4U サーバシャーシ HPC-7400、及び3U サーバシャーシ HPC-7320

変更のお知らせ

この度、搭載している8cmファン(1750008101-01)終息のため、4U サーバシャーシ HPC-7400、及び3U サーバシャーシ HPC-7320が変更となります。

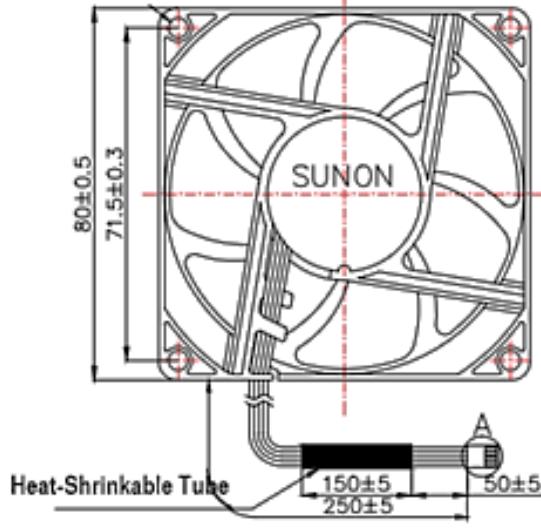
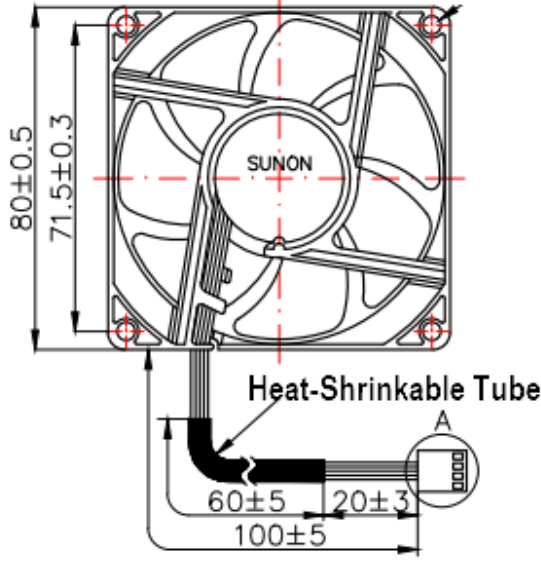
(2) 変更による影響

Item	Impact
Impact on Mechanical Design	No
Impact on Software Compatibility	No
Impact on Environment Characteristics	No
Impact on System Certifications	Yes
Physical Outlook Change	Yes
Ordering P/N Change	No
Cut-in Implement	Running Change

現行製品 1750008101-01	新製品 1750009196-01
 <p>Model PF80251B2</p>	 <p>Model PF80251B1</p>
 <p>Heat-Shrinkable Tube</p> <p>Cable : L = 250mm</p>	 <p>Heat-Shrinkable Tube</p> <p>Cable : L = 100mm</p>

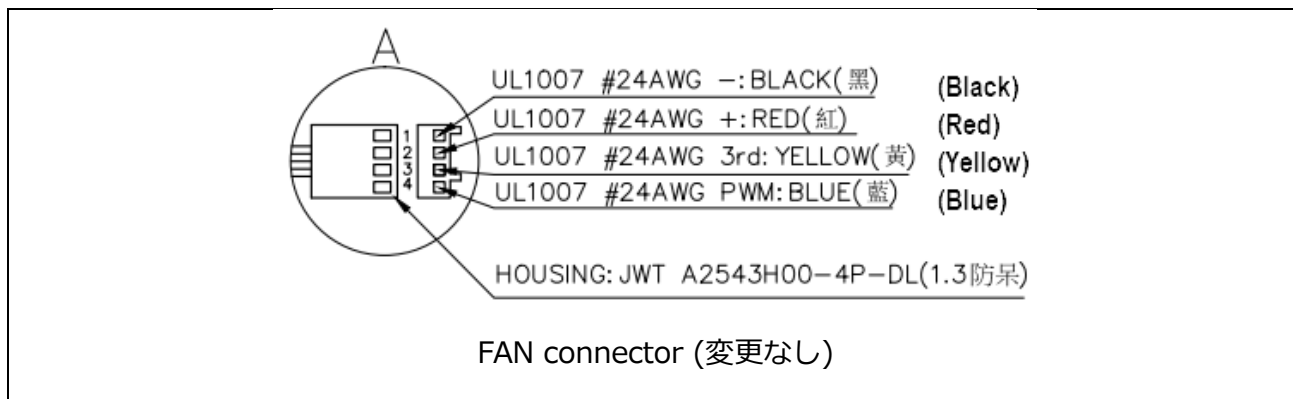
Affected Models	Current Component	New Component	Category	Outlook Difference	Reason
HPC-7320MB-00XE, HPC-7400MB-14A1E, HPC-7400MB-70A1E, HPC7320MB1701-T	1750008101-01	1750009196-01	SYSTEM FAN	YES	1750008101-01 is EOL. Old & new fans use the same frame, fan, motor so that have very similar performance, .(e.g. Air flow , Air pressure , Speed and Acoustical noise are the same)

P/N	Frame Size	Power Consumption	Speed	Air Flow	Air Pressure	Noise
Current FAN	1750008101-01	80x80x25	3.4W	4500rpm	57 CFM	0.35 Inch-H ₂ O	46dB(A)
New FAN	1750009196-01	80x80x25	3.3W	4700rpm	57 CFM	0.36 Inch-H ₂ O	44.2dB(A)
